**Forum mondial de l'harmonisation
des Règlements concernant les véhicules**

Autres règlements – Règlement n° 119 (Feux d'angle)

Proposition de complément 5 à la série 01 d'amendements au Règlement n° 119 (Feux d'angle)

Communication de l'expert de la Pologne*

Figure 3

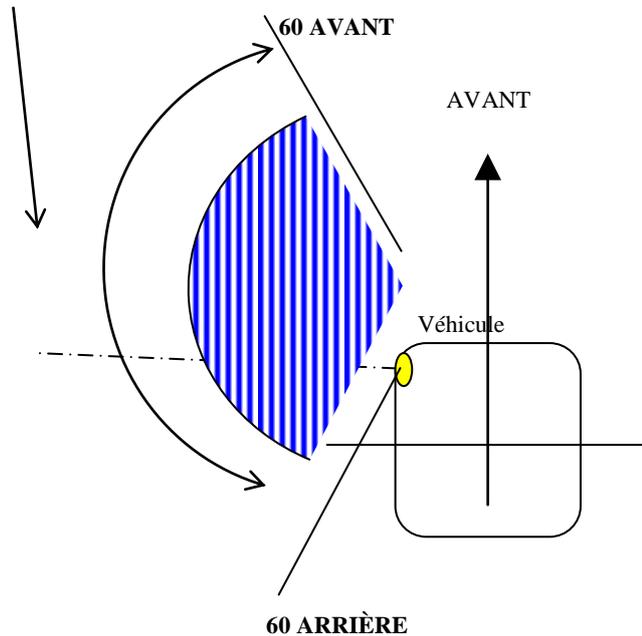
2.2.1 Champ de visibilité géométrique

Figure 4

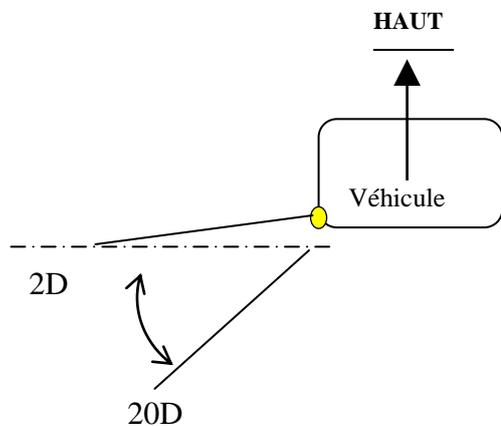
- 2.2.1.1 Les directions $H = 0^\circ$ et $V = 0^\circ$ correspondent à l'axe de référence. Sur le véhicule, elles sont horizontales, perpendiculaires au plan longitudinal médian du véhicule et orientées vers le côté gauche de ce dernier. Elles passent par le centre de référence. Les valeurs indiquées dans le tableau correspondent aux intensités minimales en cd pour les diverses directions de mesure.».
